改善箇所説明図

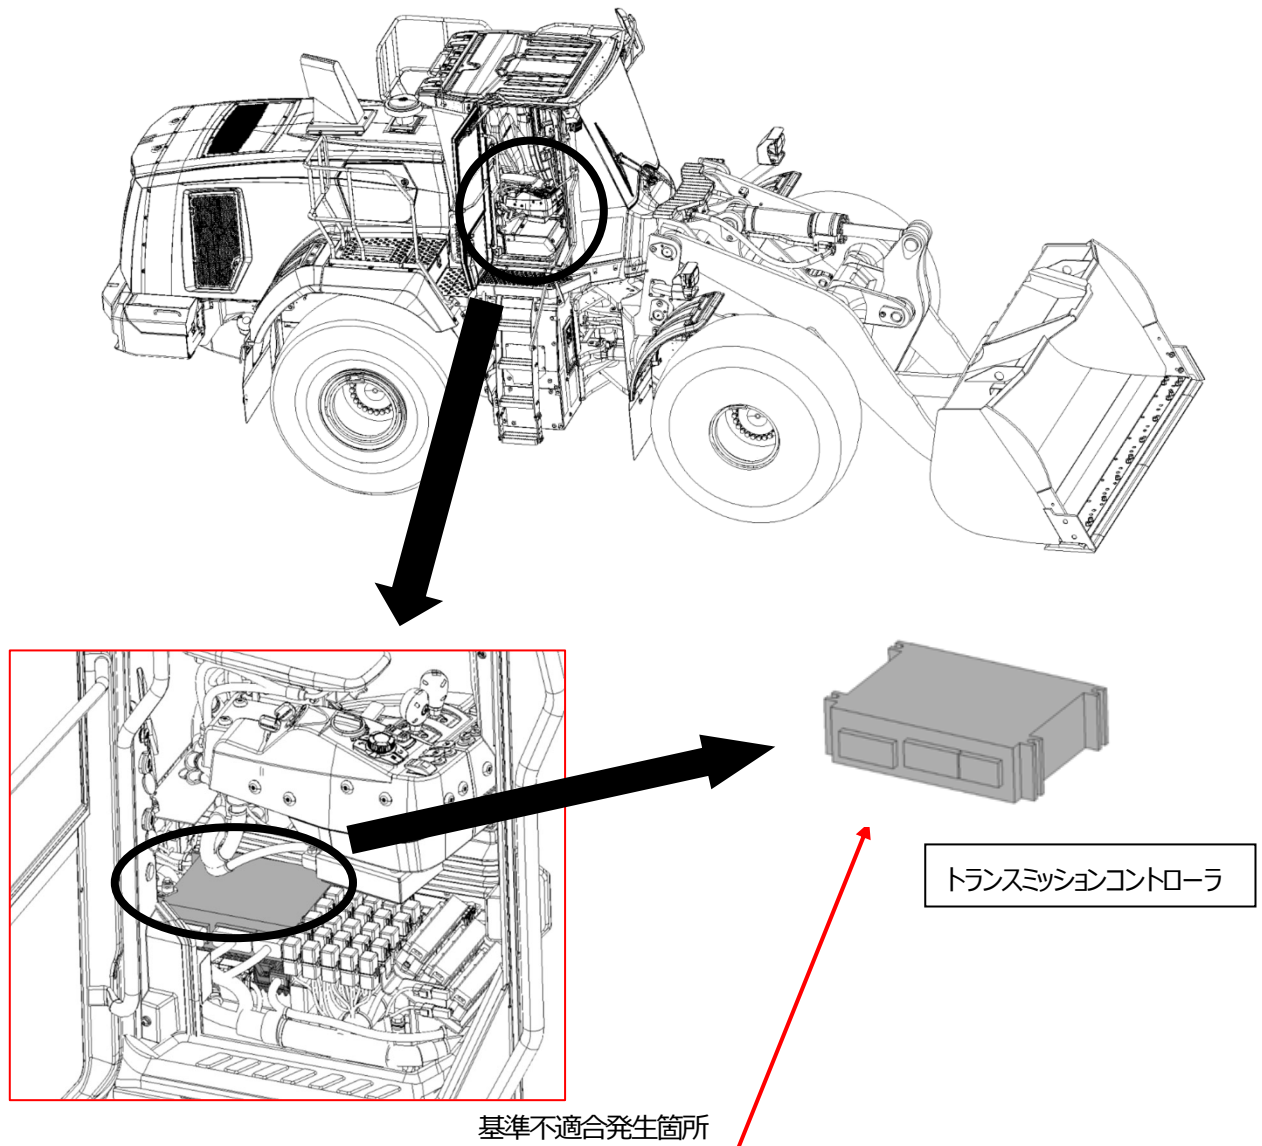
ショベルローダのトランスミッション出力軸回転センサにおいて、プログラムが不適切なため、車両停車中の前後進切替操作時に発生するギアの微振動を異常と誤検知することがある。

そのため、エラーを発報するとともに、トランスミッションがニュートラルに固定され、車両を発進させることができないおそれがある。

改善措置の内容： 全車両、トランスミッションコントローラのプログラムを対策プログラムに書き換える。

なお、プログラムの書き換えは、以下のいずれかで行う。

- お客様の了承を得て対象車両へ遠隔配信にて対策プログラムを配信し、書き換える。
- 車両に書き換え機を接続して対策プログラムに書き換える。

識別： キャブ内のヒューズボックスカバーの裏面に水色のペイントを塗布する。
